CONCOURS POUR LA CONSTRUCTION D'UN COLLÈGE SECONDAIRE A SAINT-IMIER

Extrait du rapport du jury

Coupe sur les classes.

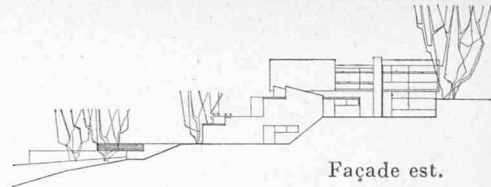
Etude soignée de la coupe des salles de classe, qui s'ouvrent toutes sur leur terrasse de verdure.

Plan du 1^{er} étage.

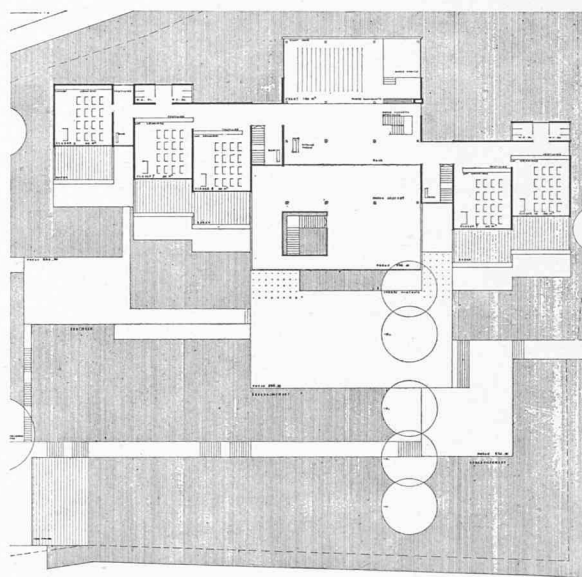
Les salles spéciales à l'étage supérieur (« 1^{er} étage ») sont heureusement orientées et groupées sans perdre de place.

Les lanterneaux sur le hall et la salle de préparation sont superflus.

Plan du rez-de-chaussée.

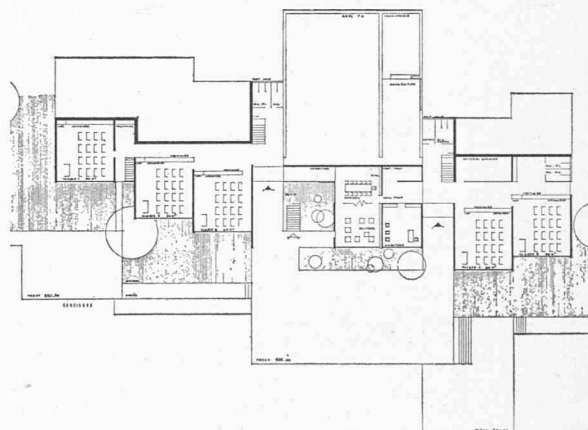
Situation centrale de l'administration.

Appartement du concierge, trop petit.

Le dégagement des WC devrait former tambour. L'espace réservé aux WC est par trop compté.

Maquette (sans la 2^e étape).

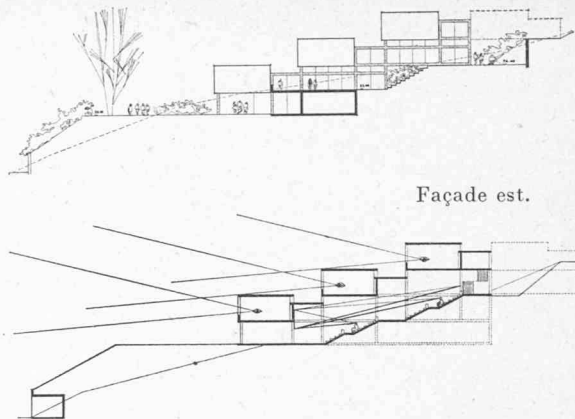
La composition architecturale exprime bien l'idée d'un collège. Le jury regrette l'écran que forme au débouché du bois la haute masse du bâtiment principal.

Coupe sur les classes 1 : 1000.

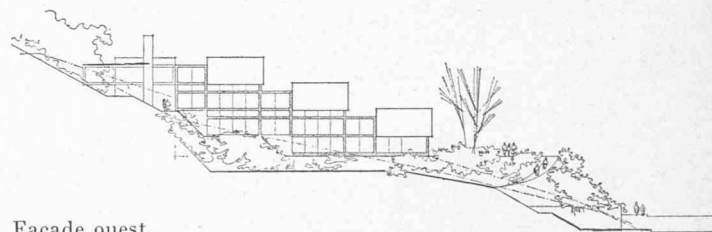
Les salles de classe sont toutes prévues avec éclairage bilatéral. Les coupes, qui indiquent le principe adopté pour l'éclairage des classes, présentent certains inconvénients : transmission de son d'une salle à l'autre ; les fenêtres des salles accèdent sur des toitures plates non aménagées ; enneigement des courettes.

Certaines parties des salles spéciales sont plafonnées, du fait du système adopté, à une hauteur insuffisante (2 m). Autre conséquence du principe adopté : portée excessive des parties du bâtiment situées au-dessus du hall central.
